有識者会議（第3回）の補足資料

1. ダムにより下流へ流下する土砂が遮断されることによる下流河道への影響について（河道の土砂動態を含む）

3. 反対側の意見（第3回会議の説明資料2-2に掲載分）に関する検討小委員会等における審議について

下流河道への影響

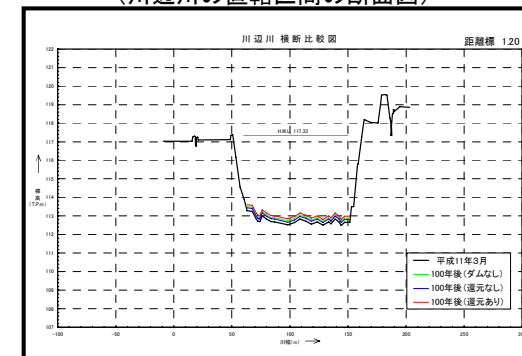
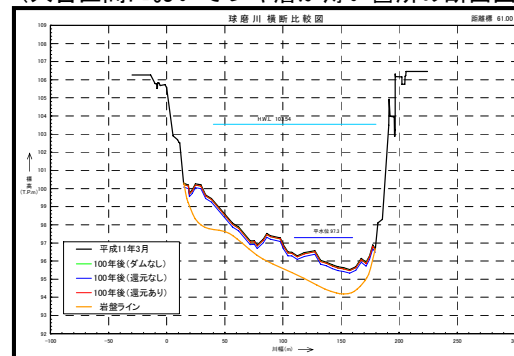
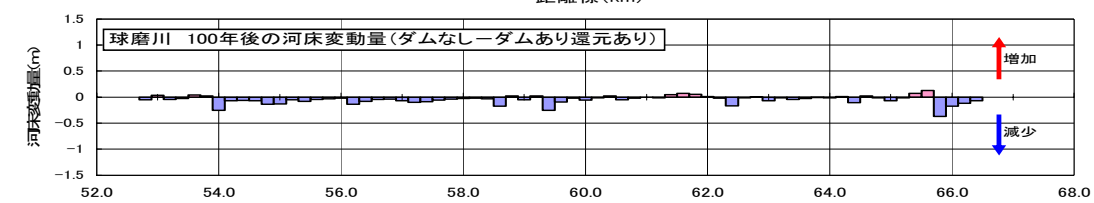
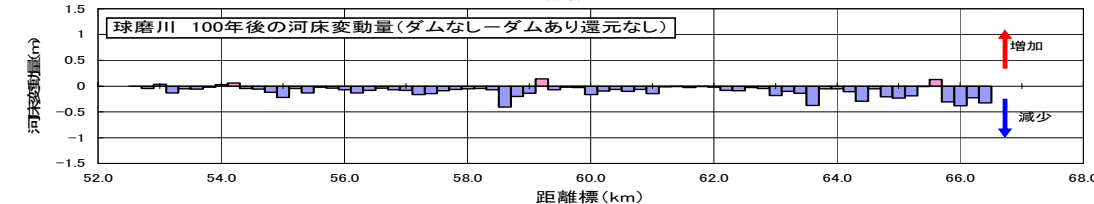
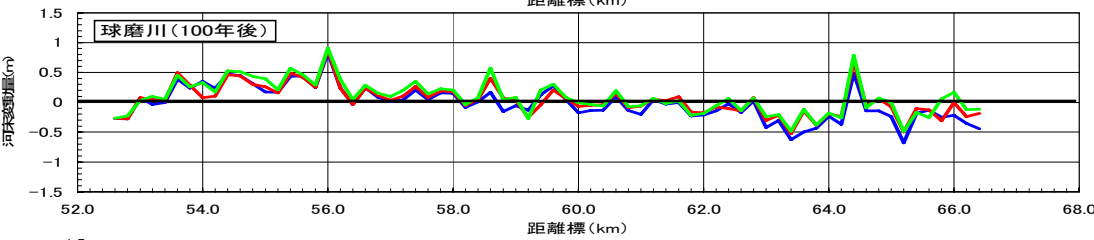
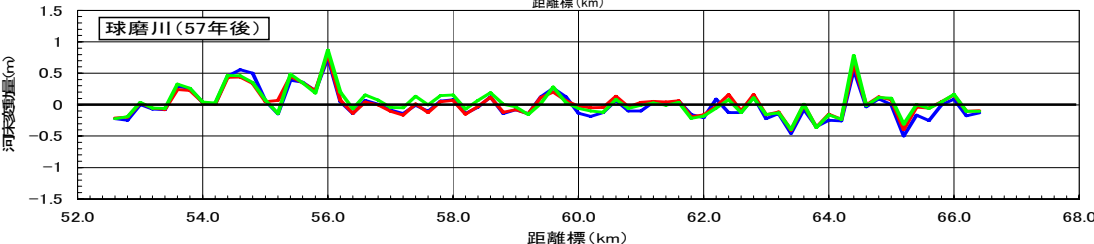
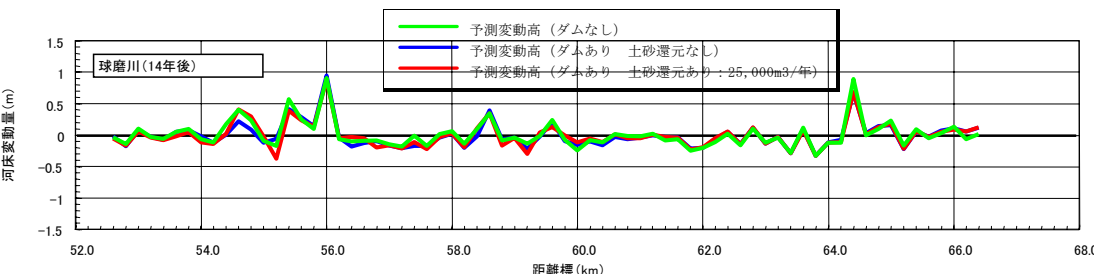
国交省は人吉地点の河道流下可能量を増やせない理由としてあげるの、河床掘削によって軟岩が露出して環境上の問題が生じるということである。しかし、河床の軟岩露出の問題を取り上げるならば、川辺川ダムの影響の方がはるかに深刻である。川辺川ダムは土砂堆積量が非常に大きいダムである。川辺川ダム計画では、総貯水容量13,300万m³のうち、2,700万m³は堆砂容量である。これは100年間分の土砂堆積量を見込んだものであるから、毎年27万m³の土砂が川辺川ダムに堆積することになる。東京ドームの容積が124万m³であるから、川辺川ダムには東京ドームの1/5強という膨大な量の土砂が毎年たまることになる。

逆に言えば、今までこれだけ膨大な量の土砂が川辺川から球磨川に供給され、それによって球磨川の河床が維持されている。その土砂の供給が川辺川ダムによって遮断されれば、人吉地区の河床でも土砂の供給と流出のバランスが崩れて、軟岩の上の砂礫層が流出し、軟岩が露出するようになることは必至である。河床掘削による軟岩露出の問題は次に述べるように対策が可能であるが、川辺川ダムの堆砂進行による河床の軟岩露出は防ぎようがない。このように、軟岩露出のことを問題視するならば、川辺川ダムこそが軟岩露出という環境問題を引き起こす元凶になる。委員会ではむしろこの問題こそ追及すべきである。

| 整理番号 | 計画高水流量に関する反対側の意見（第3回会議の資料2-2に掲載分） | 検討小委員会等における審議について（主な委員のコメント、事務局の説明等） |
|------|---|--|
| | <p>2 人吉の流下能力の大幅増加は可能 川辺川ダムこそが軟岩の露出を引き起こす</p> <p>川辺川ダムには東京ドームの1/5強という膨大な量の土砂が毎年たまることになっている。ダムができれば、この膨大な土砂の供給が遮断されるので、人吉地区の河床でも土砂の供給と流出のバランスが崩れて、軟岩の上の砂礫層が流出し、軟岩が露出するようになることは必至である。</p> | <p>第60回検討小委員会(平成19年2月14日)における事務局の説明</p> <p>1頁～3頁のとおり（再掲）</p> |

- ダムにより下流へ流下する土砂が遮断され、下流の河床低下や河床材料の変化などの影響。
- 特に砂礫層が薄い人吉区間において人吉層の露出による治水上の懸念や河川環境の改変。

影響の検討○下流の河川環境等を考慮し、ダムからの土砂還元の有無について一次元河床変動シミュレーションを実施。
 ○土砂の還元方法として、様々な対策（排砂ゲート、排砂バイパス等）があるが、ここでは下流の高水敷に置き土し洪水時に自然流出することを仮定。

・ダムによる下流河川の河床低下に伴う大規模な人吉層の露出はないと考えられる。
 ・また、土砂還元を行うことで、河床低下及び河床材料の変化を小さくできると考えられる。
 ・ダム建設後においてもモニタリングを行い、適切に対応していく。

球磨川 横断比較図 距離標 7K400

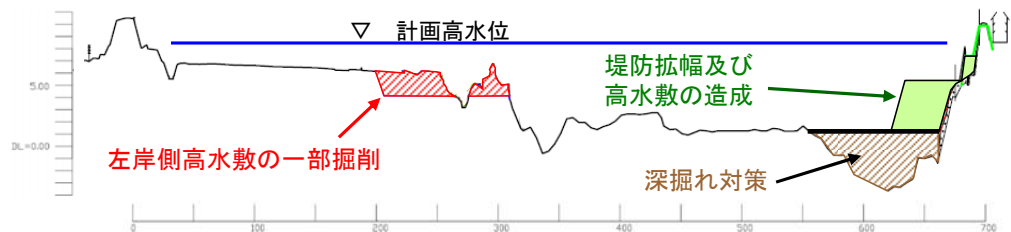
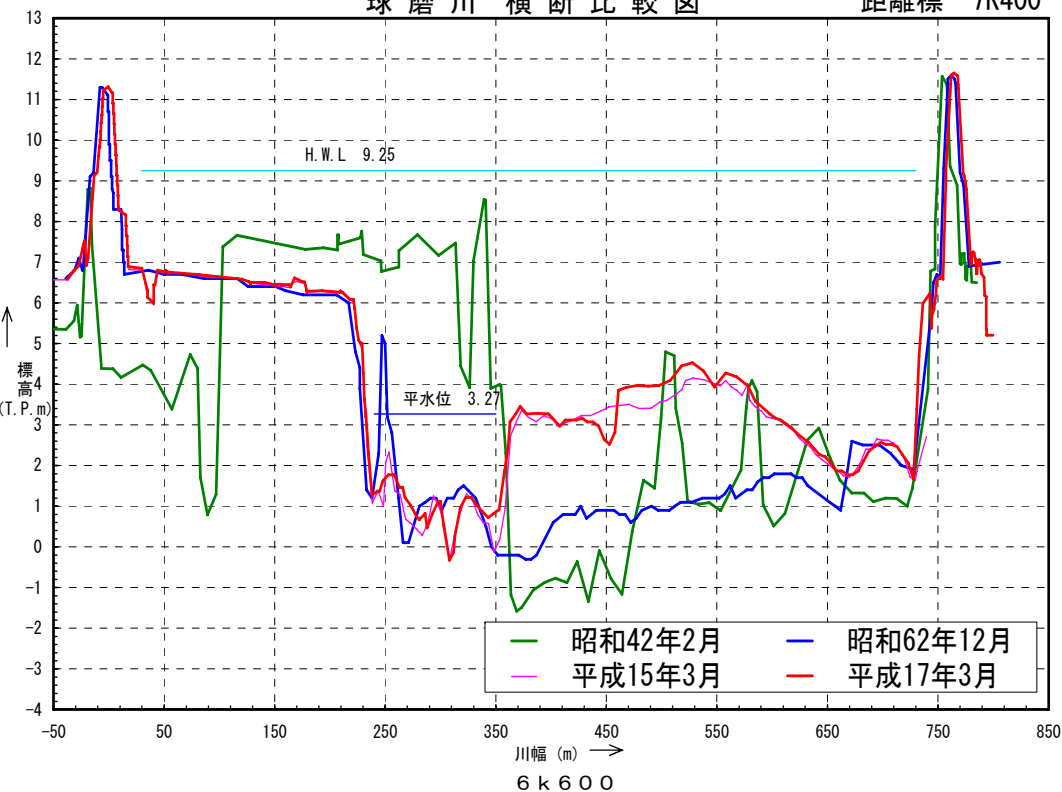
| <p>3 八代地区は洪水痕跡水位から見て、9,000m³/秒の流下が可能</p> <p>2004年8月洪水と2005年9月洪水の球磨川の痕跡水位から見て、八代地区では9,000m³/秒(横石地点)の流下が可能である。下流部の現況流下能力を8,100m³/秒とする、国交省の不等流計算は流下能力を過小評価している。</p> | <p>第50回検討小委員会(平成18年10月19日)における事務局の説明</p> <p>第50回検討小委員会資料3のp16、18参照(11、12頁に掲載)</p> <p>「・・・、現況の断面では8,100m³/s流れると。・・・。河道の流量を出すには、河道の粗度というのを定める必要がありまして、どのぐらい摩擦があるのかと。それによって、たくさん流れたり、流れる量が少なかったりするわけでございまして、それを決める必要がございまして、それがあればその河道の流量が決まります。粗度係数の設定に当たりましては、計画高水流量相当の洪水の痕跡水位を、それが発生した当時の河道断面を用いた準二次元不等流計算で再現すると。それによって粗度係数を設定するというので、横石地点につきましては、昭和57年7月の洪水で痕跡水位等を検証してございます。・・・。それから、人吉地点につきましては、平成7年7月の洪水、それから平成16年7月の洪水、この2つの洪水で痕跡水位等を検証してございまして、こういったことから粗度係数を設定して、先ほど言いましたような値を求めてございます。」</p> <p>第52回検討小委員会(平成18年11月15日)における事務局の説明1</p> <p>第52回検討小委員会資料3のp9参照(13頁に掲載)</p> <p>「次、9ページでございます。下流部における流し得る流量でございます。これも前回かなり詳しくご説明させていただきましたが、ポイントだけお話しをいたします。</p> <p>天井川でございまして、ひとたび氾濫すると低平地に氾濫流が広がるという地形でございますので、計画高水位を上げることは避けるべき、そういうふうに思われます。そんな中で、深掘れ対策というのは緊急にやらなくちゃいけないことというふうにしてございまして、深掘れ対策、高水敷造成、堤防の拡幅を行ったうえで、流心を中央部に寄せる</p> | |

| | | <p>ための左岸の高水敷の一部掘削、こういったものを行いますと8,000m³/sの河道断面の確保が可能だということでございます。」</p> <p>第52回検討小委員会(平成18年11月15日)における事務局の説明2</p> <p>第52回検討小委員会資料3のp13参照(9頁に掲載)</p> <p>整理番号 のとおり(再掲)</p> |

○現在6,900m³/s未満の流下能力であるが、堤防が完成すると「流し得る流量」は、概ね8,000m³/sである。

○ただし、堤防の安全性をより高めるための高水敷造成及び中央部に流心を寄せるための高水敷の一部掘削が必要。

○中流部における流量増に伴う影響

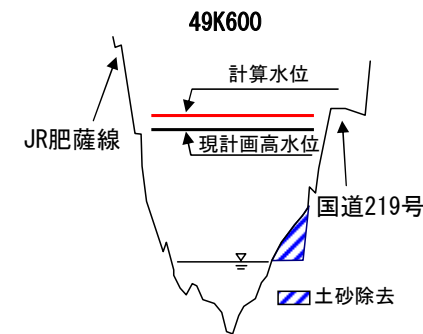
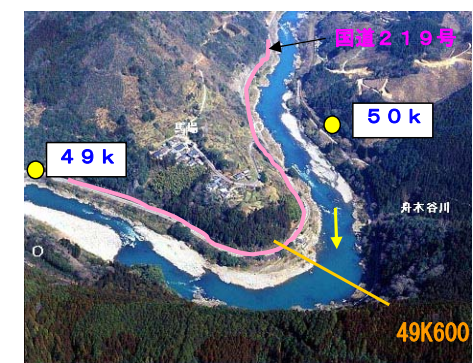
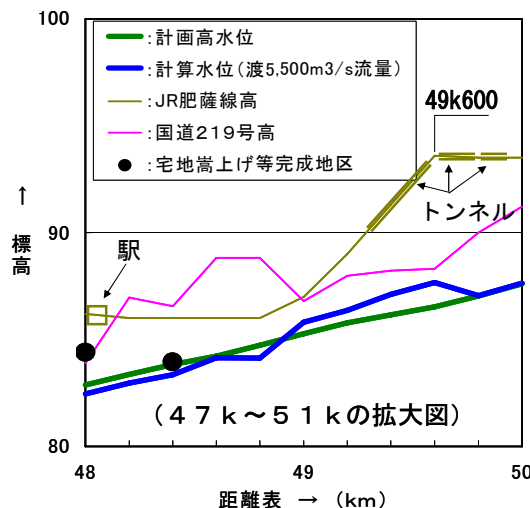
| 整理番号 | 計画高水流量に関する反対側の意見（第3回会議の資料2-2に掲載分） | 検討小委員会等における審議について（主な委員のコメント、事務局の説明等） |
|------|---|--|
| | <p>1 住民討論集会とは変わった国交省の主張</p> <p>国交省は住民討論集会では「中流部の河床は岩盤であって、掘削が困難であるから、流下能力の増加が困難である。」「下流部の萩原堤防は堤防断面が不足しているので、スライドダウン堤防で評価すると、流下能力は7,000m³/秒（横石地点）である。」と主張してきた。ところが、国交省は今回、前言を翻して中流部の流下能力を600m³も増やす5,500m³/秒（渡地点）、下流部のそれを1,000m³も増やす8,000m³/秒の案を示している。この国交省のやり方はご都合主義そのものである。</p> | <p>第52回検討小委員会(平成18年11月15日)における事務局の説明</p> <p>第52回検討小委員会資料3のp13参照（9頁に掲載）</p> <p>「下流につきましては、現在の萩原堤防でございませぬけれども、スライドダウンをしないとイケないような、そういうやせた堤防でございまして、深掘れもございまして、現況の流下能力は6,900m³/s未満ということでございまして、堤防整備、いわゆる深掘れ対策、それから堤防を所定の厚さに拡幅する、そういった堤防整備が完成いたしますと流し得る流量はおおむね8,000m³/sになります。・・・それから、中流部におきます流量増に伴う影響でございませぬけれども、・・・、樹木の伐採だとか部分的な堆積土砂の除去、こういったものはございませぬけれども、例えば、再高上げが生ずるだとか、新たな影響が出てくるというようなことはございませぬ。」</p> |

- ・工事実施基本計画で600m³/sの流量増となり、工事実施基本計画で想定している対策に加え、樹木の伐採や部分的な堆積土砂の除去が必要。
- ・なお、局所的には計画高水位を上回るもののJR肥薩線、国道219号への影響はなく、家屋の再嵩上げもない。

河床掘削を実施した場合の断面の変化

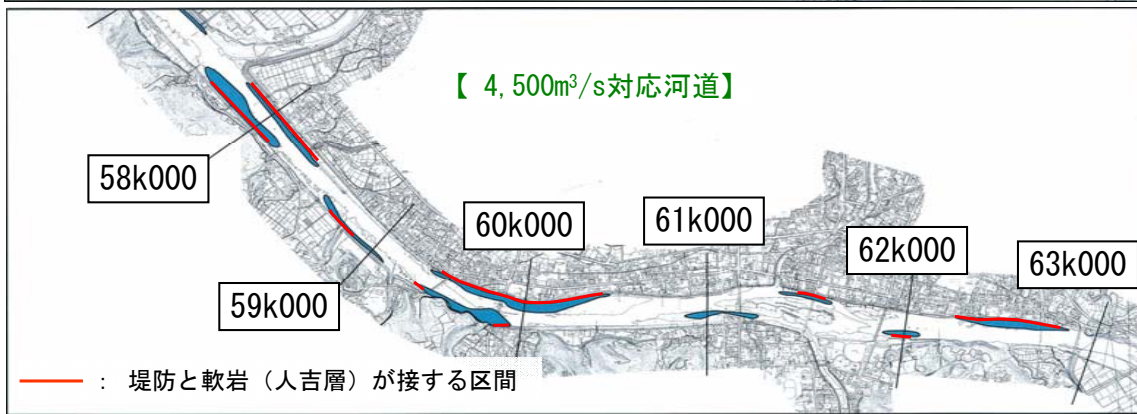
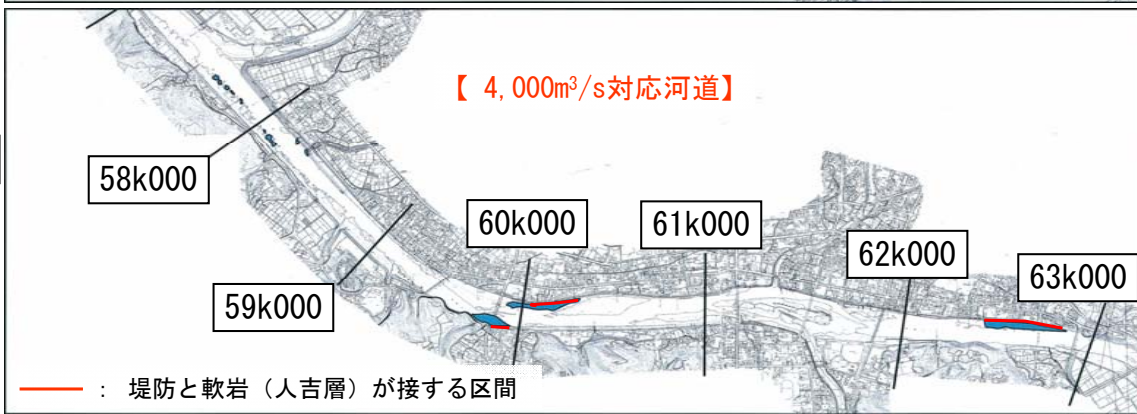
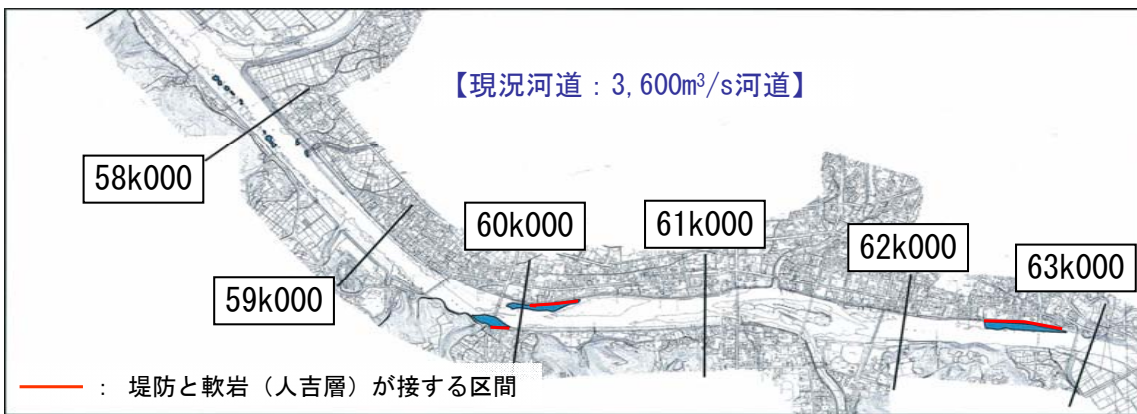
「河床の平面図を示す、資料3の10ページの図は、現況河道と4,000m³/s 対応河道、6,800m³/s 対応河道の河床を示します。この図によれば、現況河道でも既に軟岩が一部出ています。しかも、この区間は特殊堤区間です。日本の川では、この軟岩が河床表面に露出したことによって、その後の河道の維持、堤防の安全性確保に大変な労力と維持費を要しています。

この図によれば、6,800m³/s の場合は全部軟岩河床となり、4,000m³/s 河道でも、この人吉地区に関しましては一部露出します。多摩川と浅川に軟岩が出てしまったために、堤防と河川を横断する構造物の維持に大変お金をかけて、それでもなお危険を排除できないという問題を抱えていることを訴えたい。利根川水系でも同様であります。鬼怒川では、河床に軟岩が出て、滝ができるメカニズムと同じに、軟岩の浸食が上流にさかのぼっていったわけです。かたい岩が河床にあればそこでとまったはずなんです、軟岩であるためにとまらないわけです。結局どうしたかということ、大がかりに床どめという横断構造物を川の中に作り、それ以上の上流への浸食を抑えたわけです。

私がここで申し上げたいのは、4,000m³/s 河道であっても軟岩が出ています。この黄色く描かれている軟岩の河床が少しずつ掘れていきます。人吉地区の堤防は、この軟岩の上に多分乗っているのではないかと想像されます。乗っているだけでは、堤防の基礎が洗掘を受けると安定が崩れます。長期的に見ると、洗掘が進行していくと、維持のできない場所も出てくる可能性があり、そこでは堤防が崩れることとなります。人吉地区の特殊堤は、単に土の堤防をコンクリート護岸し、その上にパラペットが乗っているだけです。このため、下が洗掘され崩れると、パラペットも一緒に崩れてしまう。そういう被災は、球磨川の人吉地区で既に起こっています。ですから、河道の洗掘を簡単に考えないでいただきたい。自分の専門の立場から見て、この軟岩が出てきたときには、どうやって軟岩の洗掘を抑えるかというのは大変な問題だと思います。」

国交省は河床掘削による軟岩露出をいたずらに問題視している。軟岩が露出すれば環境上の問題が生じるというのであるが、他の水系でも、軟岩の上に砂礫層が載った河床は少なからずあるから、球磨川のみ、河床掘削による軟岩露出を問題視するのは明らかに意図的である。軟岩露出で環境上の問題が生じるというならば、軟岩の上の砂礫を一時保管しておいて、河床の掘削深度を大きめにし、掘削終了後に砂礫を元に戻す工法を取れば解決することができる。また、前回の委員会では軟岩が露出すると、堤防の基礎部が崩れる危険があるという意見があったが、多摩川等ではその対策として床固めで基礎部の補強を行ってきており、問題にすべきことではない。回避が可能な軟岩露出の問題をあたかも大問題なように取り上げる国交省の姿勢はあまりにも恣意的である。

| <p>本来の計画河道断面を確保すれば、5,000m³/秒以上の流下が可能</p> <p>6年前まで国交省自身が長年予定していた計画河床高までの掘削を行えば、人吉地区で5,000m³/秒以上の流下能力を確保することが可能である。</p> | <p>第52回検討小委員会(平成18年11月15日)における事務局の説明</p> <p>第52回検討小委員会資料3のp4参照（10頁に掲載）</p> <p>「・・・、今申しました4,000m³/sをさらに超えて河床掘削により流し得る流量をふやすことができるかというような検討をした結果でございます。</p> <p>右側のほうに3,600m³/s、4,000m³/s、4,500m³/sの河道が示してございますが、ここに青で出てきておりますところが軟岩が露出しているところでございます。それから、そここのところに赤く線が引っ張ってございませぬけれども、これが堤防と軟岩が接する区間というようなことでございます。堤防と軟岩が接する区間がふえてくるという問題が出るというような指摘が前回も委員からございましたけれども、見ていただければ、4,000m³/sの対応河道、真ん中の対応河道ですと、河床砂礫の除去等は行われますけれども、軟岩の露出という観点では、現況河道から大きな変化はございませぬ。それが4,500m³/s河道になりますと、軟岩の露出が非常に大きくなっているというのがわかりいただけるかというふうに思います。それが左側の上のほうに「河床掘削を実施した場合の断面の変化」ということで示してございませぬけれども、軟岩の露出の割合が4,000m³/sを超えると大きく比率がふえてくるというようなことがこれでおわかりいただけるのではないかとこのように思います。</p> <p>それから、左側の下には、そういうような川の工事の仮にやった場合にも非常にこの場合には長期の時間がかかるというようなご紹介ございませぬ。」</p> |

| | | <p>す。</p> <p>結論でございますけれども、4ページの右側の下でございますけれども、4,500m³/sに対応する河道まで掘削すると軟岩の露出する割合が大きくなるというようなことございまして、今からご紹介するような課題が出てまいりますので、4,000m³/sを超える流量を河床掘削に対応することは困難というふうに結論づけられるというふうに思います。」</p> |

4,000m³/sを超える規模の断面で掘削すると軟岩(人吉層)の露出する割合が急に大きくなる

- 4,500m³/sに対応する河道まで掘削すると軟岩(人吉層)の露出する割合が大きくなる。
- また、水中掘削の区間が長くなり、アユや舟下りの影響を考慮すると、水中の河床掘削は多大な工期が必要。
- 以上から、4,000m³/sを超える流量を河床掘削で対応することは困難。

下流部における河道流量について

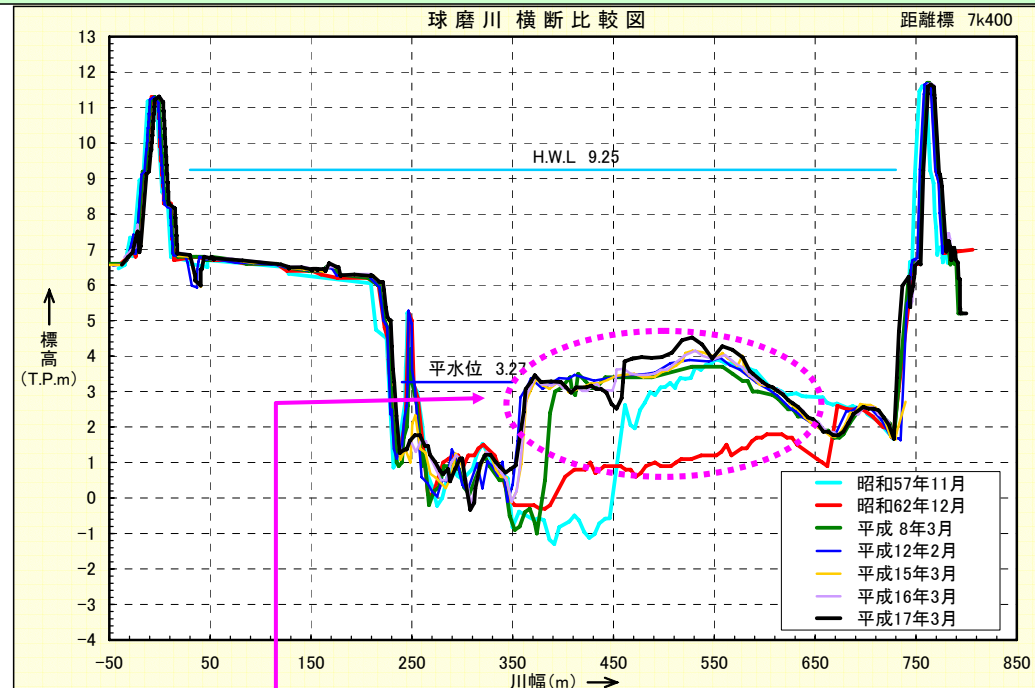
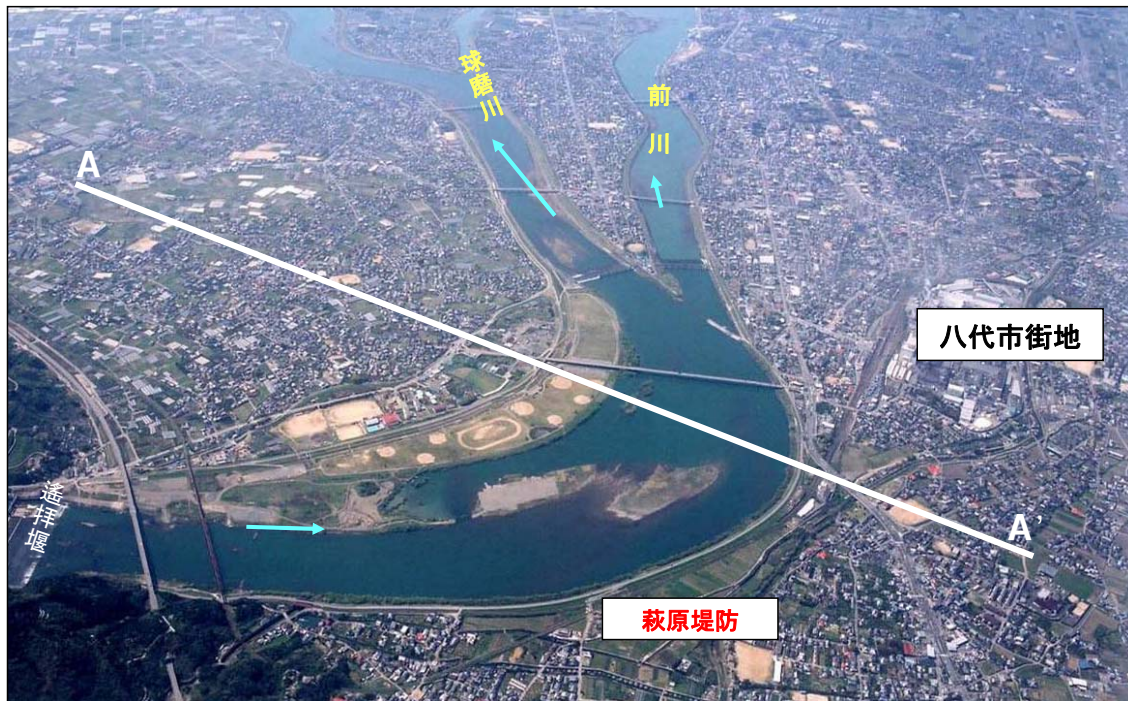
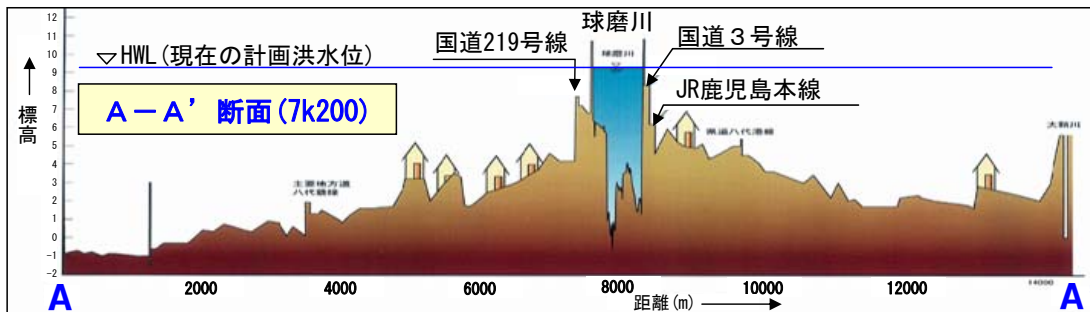
| <p>4 ダム依存度が異常に高い治水計画の危険性</p> <p>球磨川では全国の水系でも例のない、ダム依存度が異常に高い治水計画が作られようとしている。川辺川ダムがこけたら、すべてがダメになるような歪な治水計画を策定してはならない。</p> | <p>第50回検討小委員会(平成18年10月19日)における事務局の説明</p> <p>第50回検討小委員会資料3のp13参照(14頁に掲載)</p> <p>「・・・、これ以上堤防を上げますと、先ほど言いましたように、万が一、破堤したり、氾濫した場合の、我々、災害ポテンシャルと言っておりますけれども、被害の度合いがものすごく大きくなりまして、湛水深も多くなる。そういうこともございまして、人吉の市街地のここの改修の方法として嵩上げというのはとらないのだという趣旨でございまして、・・・」</p> <p>第52回検討小委員会(平成18年11月15日)における委員のコメント</p> <p>「計画高水流量の議論になっているわけですので、必然的に配分の問題がある。要するに、貯留するか、河道でもたせるかという議論になっているわけです。そこで、2点、きょうのお話を伺って、それから、住民の方からのいろいろご質問等の中の1つの論調について私なりの考えを申し述べたいと思います。</p> <p>まず第1点目は、計画論という、計画というものの本質的なものですが、計画というのは、ある外力を想定してそれに対応する施設をつくるということになっているわけですが、ですから、計画上ででき上がったなら、それは万能であるというわけではないわけです。その外力に対してある力を持ったものを私どもはつくるといことになるわけで、万能なものをつくらうとすると、この国家予算を相当に突っ込んでしなくてはいけない。ですから、そのバランスというものがございまして、国の均衡ある発展を考えながらどのレベルにもっていくかということが計画であるということで、いろんなご意見をいただいておりますが、何かできればもう大丈夫ということはありません。常にこの国は災害と顔を突き合わせて私どもは生活しているということで、その中</p> | |

- 下流は人口・資産の集積する扇状地と干拓地が広がる天井河川。ひとたび氾濫すると低平地に氾濫流が広がる地形特性。できる限り水位を下げるのが基本であり、治水対策として、更なる堤防嵩上げは避けるべき。また、沿川まで市街地が形成されており、引堤は困難。
- 萩原堤付近は、過去に掘削したものの再堆積し、その後安定していることから低水路の掘削による河積の増大はこれ以上見込めない。
- 現在の計画高水位以下で流せる流量は、概ね8,000m³/sまで。**
(現況断面で評価すると約8,100m³/s。深掘れ部埋め戻し等を考慮すると約7,200m³/sであり、埋め戻し等を行った分を左岸側の高水敷が掘削可能であることも考えれば約8,000m³/sである(萩原地点))。
※深掘れ部埋め戻し後、スライドダウン堤防での流下能力評価は6,900m³/s

昭和62年は掘削により河積を拡大しているが、平成8年までに再堆積し、その後はほぼ同じ河積で安定。
